Vysvětlení zadávací dokumentace

„Novostavba tělocvičny Vřesina u Opavy“

v zastoupení zadavatele Vám poskytnu vysvětlení zadávací dokumentace k veřejné zakázce s názvem „Novostavba tělocvičny Vřesina u Opavy“.

ŘEZ TRIBUNOU

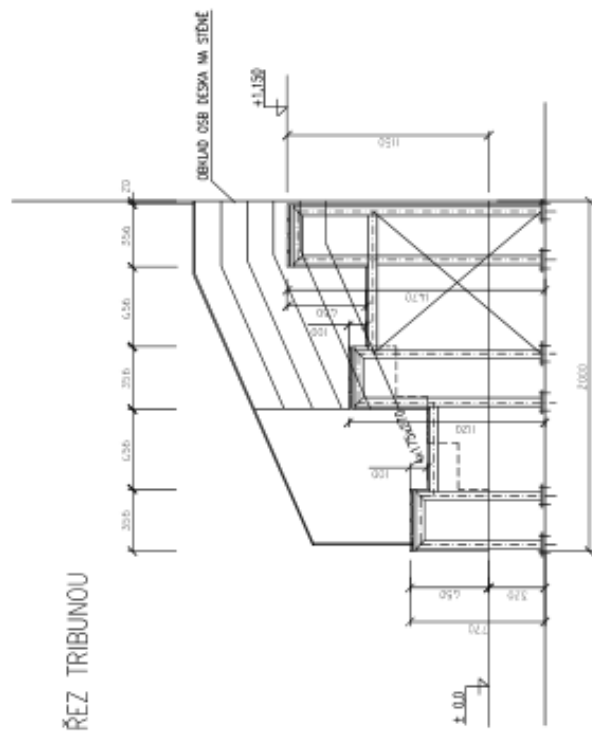
Dotaz: Takto zadanou tribunu pro diváky nelze jednoznačně ocenit. Žádáme s ohledem na transparentnost o podrobnou výkresovou dokumentaci včetně výkazu materiálu s určením sedaček, případně fotodokumentaci referenčních požadovaných sedaček a statického výpočtu navržené konstrukce. Případně o určení tzv. řízené ceny s tím, že podrobný návrh a ocenění proběhne v rámci výstavby.

Materiál JAKL 40x60x4, DL. 8,4 m á 5,7 kg/m x 28 ks + ZTUŽENÍ L40/40/4 = CELKEM nosné rámy 1422,48 kg, ocel svařovaná kce, NÁTĚR ZÁKLADNÍ, OPLÁŠTĚNÍ OSB DESKY P+D. BROUŠENÉ, TL. 18 mm, ZAPUŠTĚNÉ ŠR., IMPREGNACE - ČIRÝ NÁTĚR, LAZURA, CELKEM plocha obkladu 89,4 m2, HRANY NA POCHOZÍCH PLOCHÁCH - AL PROFILY ŠROUBOVANÉ, sedací část tribuny bude z BK latí TL. 20 mm, TZN. BEZ SEDAČEK, bez opěráků. OCEL. SVAŘOVANÉ ZÁBRADLÍ, ŽÁROVÝ POZINK, PLO 50x8 a PLO 40x8, CELKEM 10,5 bm, CELKEM zábradlí 394,8 kg.

JAKL 40x60x4 DL 8,4 m δ 5,7 kg/m x 28 ks + ZTUŽENÍ = CELKEM 1422,48 kg, ocel svařovaná kece
OPLAŠTĚNÍ OSB DESKY P+O, BROUSENÉ, TL 18 mm, ZAPUŠTĚNÉ ŠP., IMPREGNACE – ČIRÝ WATER, LAZURA CELKEM 89,4 m²
HRANY NA POCHOZÍCH PLOCHÁCH – AL PROFILY ŠROUBOVANÉ
Sedací část tribuny bude z BK lať TL 20 mm, TZN. BEZ SEDAČEK

OCEL., SVAŘOVANÉ ZÁBRADLÍ, ŽÁROVÝ POZINK
PLO 50x8 a PLO 40x8
CELKEM 10,5 bm, CELKEM 394,8 KG

Ad. pol. 256, 257 a 255

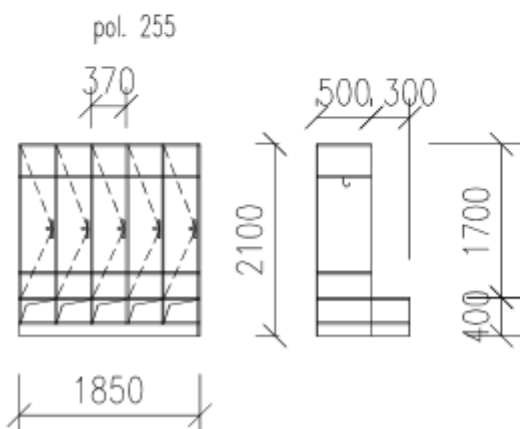
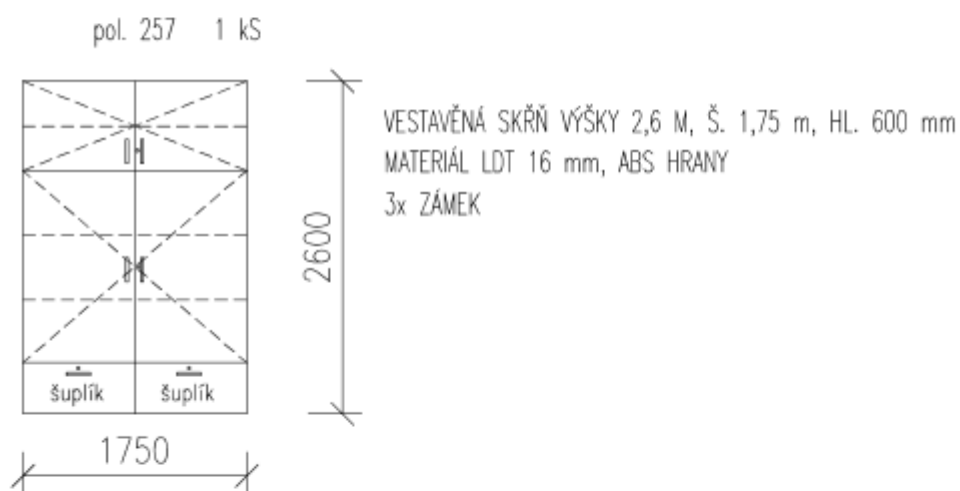
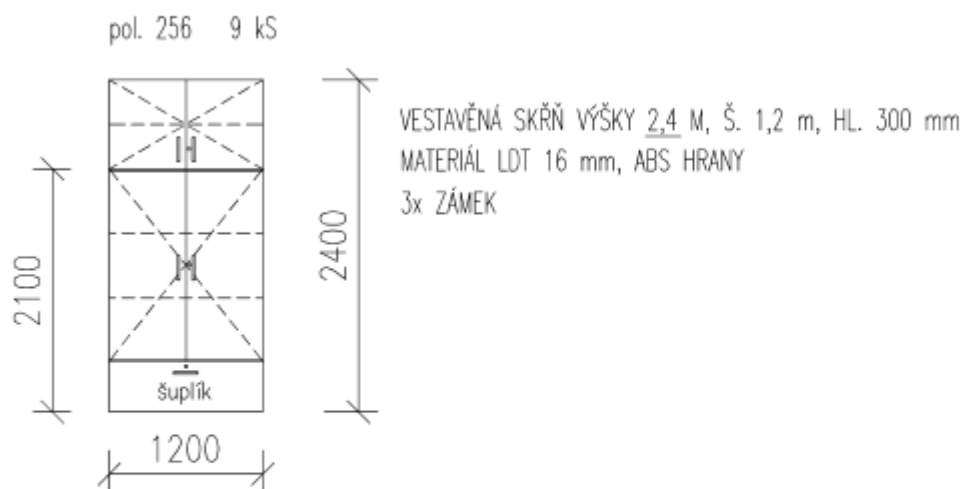
Dotaz: Takto zadané výrobky nelze jednoznačně a transparentně ocenit. Žádáme s ohledem na transparentnost o podrobnou tabulku truhlářských výrobků s určením materiálů, případnou fotodokumentaci referenčních výrobků.

Ad. pol. 266

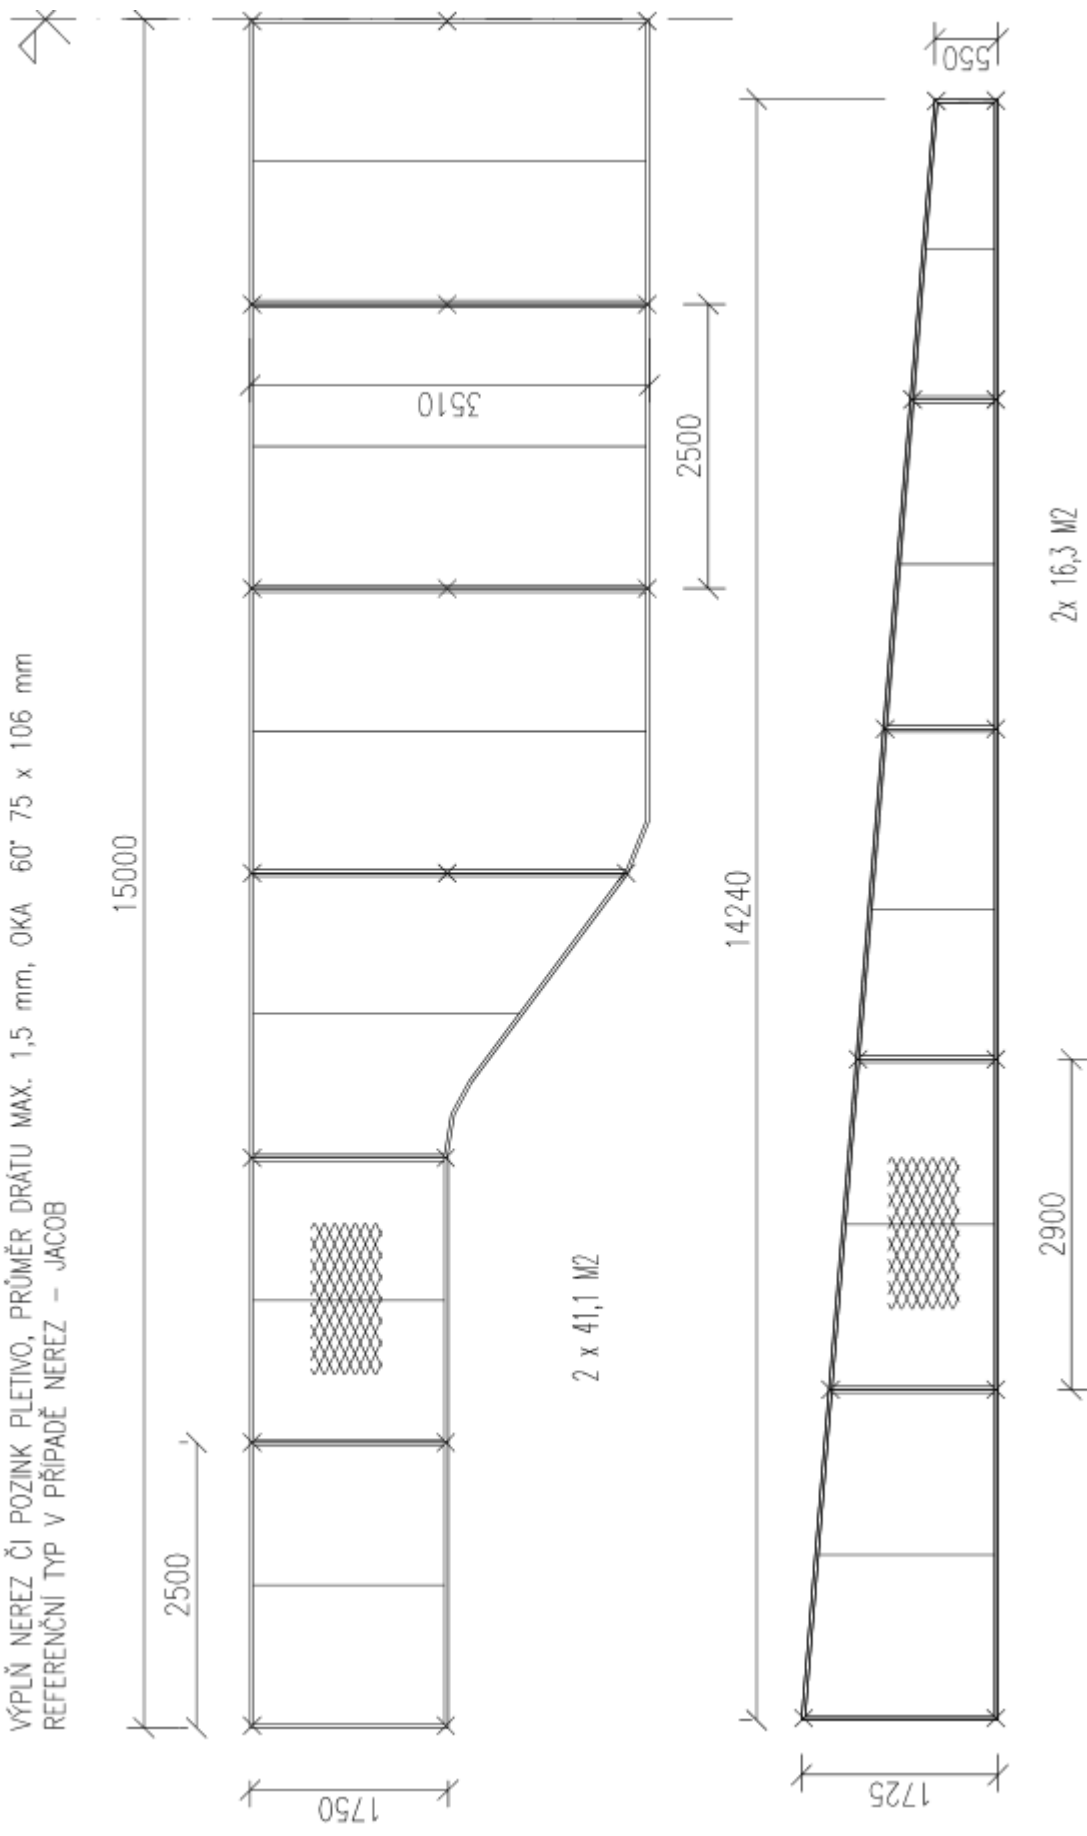
Dotaz: Žádáme jednoznačně určit o jakou síť a s jakými parametry se jedná (tканá ocelová, tkaná nylonová, poplastovaná, nerez). Určit velikosti ok, ovšem tak, aby je bylo možno dodavatelsky zajistit. Dále požadujeme určit rozměry a materiál rámu, ve kterých mají být sítě uchyceny, dále dodat schéma kotvení sítí zvláště s ohledem na ukotvení pod stropem (materiál, vzdálenost od podhledu, kam kotvit). Dále pak ve výkazu výměr chybí položka na ochrannou síť pod stropem, tuto požadujeme doplnit.

OCEL NEREZ ČI POZINK SÍŤ V RÁMU L 30x30x3 POZINK, CELKEM PLOCHA 115,6 m², HMOTNOST CELKEM OK 271,68 kg + SÍŤ, VČ. SPOJ. MAT
 L MOŽNO NAHRADIT SYSTÉMOVOU TR. Ø 17,2
 NEREZ ČI POZINK KOTVENÍ DO AL SLOUPKŮ ZASKLENÍ
 VÝPLŇ NEREZ ČI POZINK PLETIVO, PRŮMĚR DRÁTU MAX. 1,5 mm, OKA 60° 75 x 106 mm
 REFERENČNÍ TYP V PŘÍPADĚ NEREZ – JACOB

STŘÍŠKA NAD VSTUPEM, BEZP. SKLO ČIRÉ

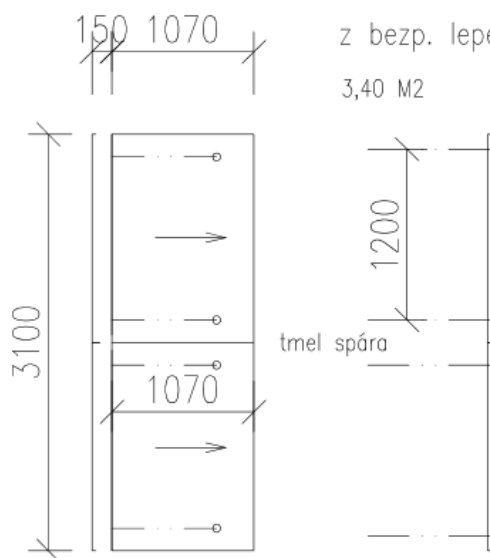
Dotaz: V odkazu na provedení dle PD nebylo nic nalezeno, proto požadujeme dodat zámečnickou tabulku výrobků vč. schématického náčrtu ohledně rozměrů a návrhu materiálů. Žádáme o sdělení tloušťky skla, rozměru a případně dalších parametrů, jakož i určení, zda má být sklo bezpečnostní.

1x

z bezp. lepeného skla 1010.2ESG

3,40 M2

Obr. /4/ Rozmístění akustického stropního podhledu ROCKFON (pohled na strop)

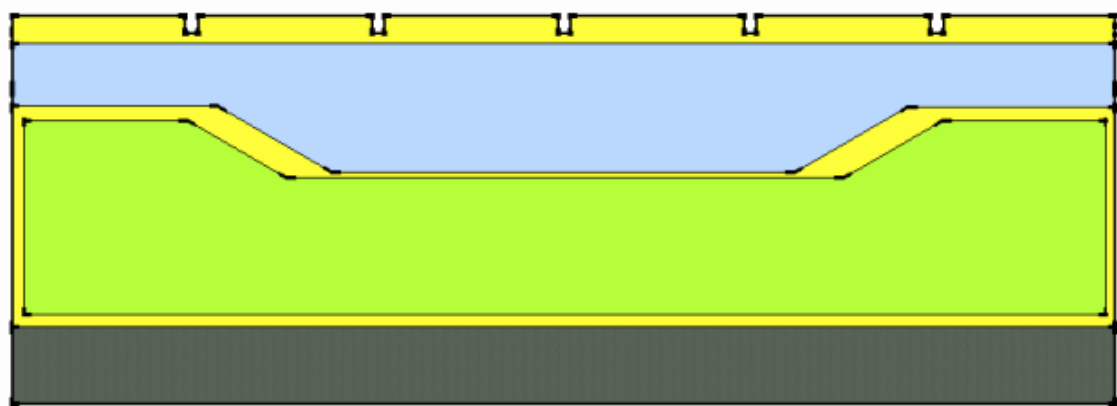
Dotaz: Jakým způsobem se tedy bude akustický obklad stěn vlastně řešit? Dodavatel má za to, že akustický obklad stěn dle výše uvedeného není předmětem dodávky stavby. Pokud to tak není, požadujeme dopracovat projektovou dokumentaci a výkaz výměr o tyto práce.

Ad. pol. 217: Tato položka je akustickým podhledem po celé ploše stropu tělocvičny, montovaná s obvodovou mezerou mezi dřevěné nosníky střechy, viz řez.

Podhled z akustických desek ROCKFON Samson tloušťky 40 mm bude instalován v pásích šířky 600 mm mezi vaznicemi a se svěšením 225 mm od povrchu stropu (OSB desky) po vnější povrch akustického obkladu. Celková plocha akustického podhledu bude 234,1 m². Rozmístění těchto desek je patrné z obrázku 4, kde jsou na pohledu na strop vyznačeny červenou barvou. Ve vzduchové vrstvě nebude umístěna minerální izolace.
